Oggetto: Istanza di VIA ex art.27-bis e autorizzazione unica ex art.208 D.Lgs.152/06 per progetto di impianto trattamento e recupero rifiuti urbani e assimilabili da prodotti assorbenti per la persona (pap) da realizzarsi nel comune di Casale Monferrato (AL).)
Proponente: COSMO SPA

Parere

Fig. 1 - Variante 2018

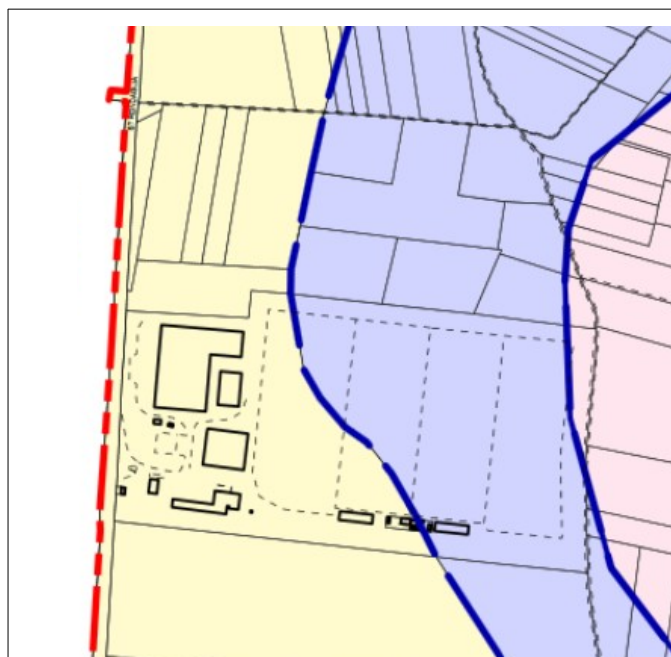
2. sempre in merito alla suddetta appendice areale, si ritiene errata la sua interazione rispetto alla Fascia Fluviale C del Piano di Assetto Idrogeologico del Bacino del fiume Po (PAI) e di conseguenza alla relativa classificazione di sintesi. Infatti dal confronto tra:

- Fig. 1: stralcio della Tav. 3h5 - Carta di sintesi della pericolosità geomorfologica e dell'idoneità all'utilizzazione urbanistica - Scala 1:5.000 - Versione Variante n. 24 - Datata 04/06/2018: utilizzata nella documentazione presentata come riferimento del PRGC vigente di Casale M.to in quanto scaricabile dal sito istituzionale del Comune al link https://comune.casale-monferrato.al.it/wp-content/uploads/sites/155/2025/06/35_Tavola_3h5_var24.pdf;

si evince una lieve traslazione verso est della perimetrazione della Fascia C nella tavola della Variante n. 24 datata anno 2018, rispetto alle altre cartografie ufficiali che presentano una rappresentazione tra loro coincidente.

In considerazione del fatto che la modifica del quadro del dissesto, ivi comprese le perimetrazioni delle fasce fluviali, può avvenire a scala comunale esclusivamente a mezzo di una Variante Generale o Strutturale al PRGC vigente e che l'ultima variante di tale tipo approvata dall'Amministrazione Comunale è quella relativa alla Variante Strutturale n. 2 del 2014, è palese che la tavola datata 2018 riporta un erroneo tracciato della Fascia C e della relativa classificazione di sintesi e quindi non può essere presa come riferimento nel PRGC vigente.

- si richiede al proponente di aggiornare la documentazione presentata in funzione di quanto sopra esplicitato, valutando le ripercussioni che la corretta classificazione dell'appendice areale (classe di idoneità all'utilizzazione urbanistica IIIa2) genera rispetto alle scelte progettuali, anche in funzioni delle prescrizioni associate a tale classe e contesto, riportate all'art. 20.1 - "*Norme specifiche per l'assetto idrogeologico e funzionale del suolo*" delle "*Norme di attuazione*" vigenti del PRGC con particolare riferimento ai capoversi "*Area omogenea - Classe IIIa2*" e "*Criteri per l'esecuzione delle indagini tecniche nelle aree omogenee classe III*".

Fig. 2 - Variante 2014

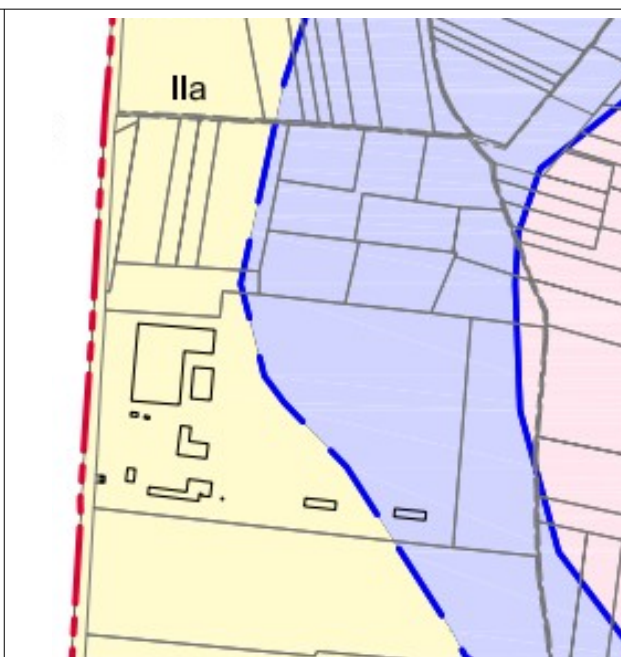
- Fig. 2: stralcio della Tav. 3h5 - Carta di sintesi della pericolosità geomorfologica e dell'idoneità all'utilizzazione urbanistica - Scala 1:5.000 - Versione Variante Strutturale n. 2 - Approvata con DCC n. 2 del 20/01/2014: tavola agli atti dell'Ente scrivente nell'ambito della procedura di Variante Strutturale di adeguamento al PAI del PRGC vigente di Casale M.to;
